# ESRN N° 72- J. F. Kennedy

## Informe Edificio

**Departamento de Salud en la Escuela UnTER**  
**Zona AVO**  
**Informe edilicio**

<b>Edificio compartido:</b>	<b>ESRN N° 72 y CEM N° 90- Instituto de vitivinicultura</b>
-----------------------------	---

### 1- a) Aulas Planta Alta

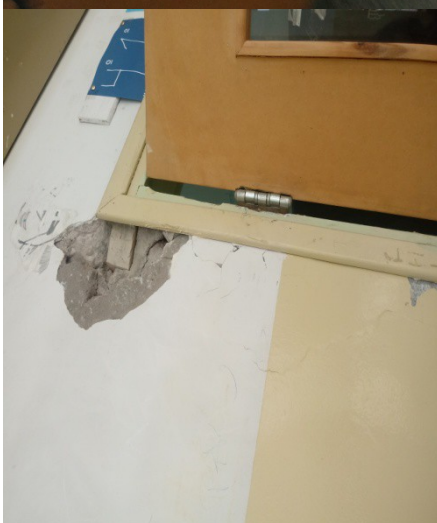
a) **Paredes y techos:** techos y paredes con Humedad, desprendimiento de revoque .

**Aula:** grieta pronunciada que se va desplazando, se desconoce el riesgo estructural. Ya fue reparado y continúa abriéndose.

1- b) Ventanas

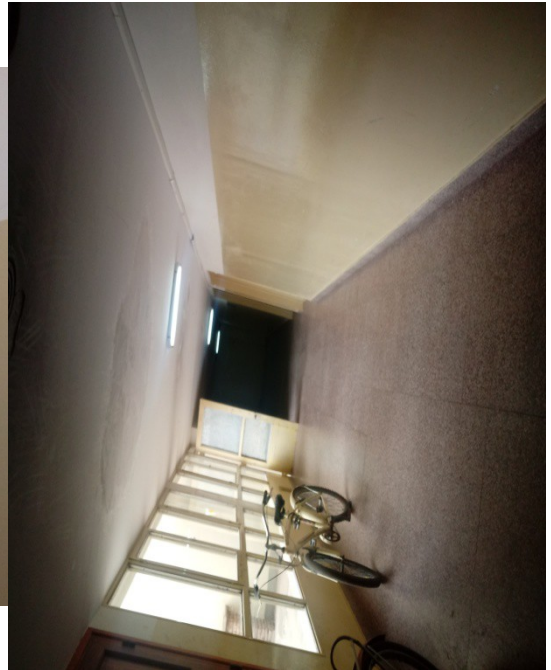
b) **Ventanas:** faltante y/o de vidrios rotos (algunas sujetas con alambre y/o cartones) ; ventanas fijas con marcos soldados; ventanas desamuradas . Marcos deteriorados y/o corrosión.

Según manifestación de docentes y estudiante durante los días de viento se deben desplazar al lado contrario del aula, por el riesgo que ello ocasiona.
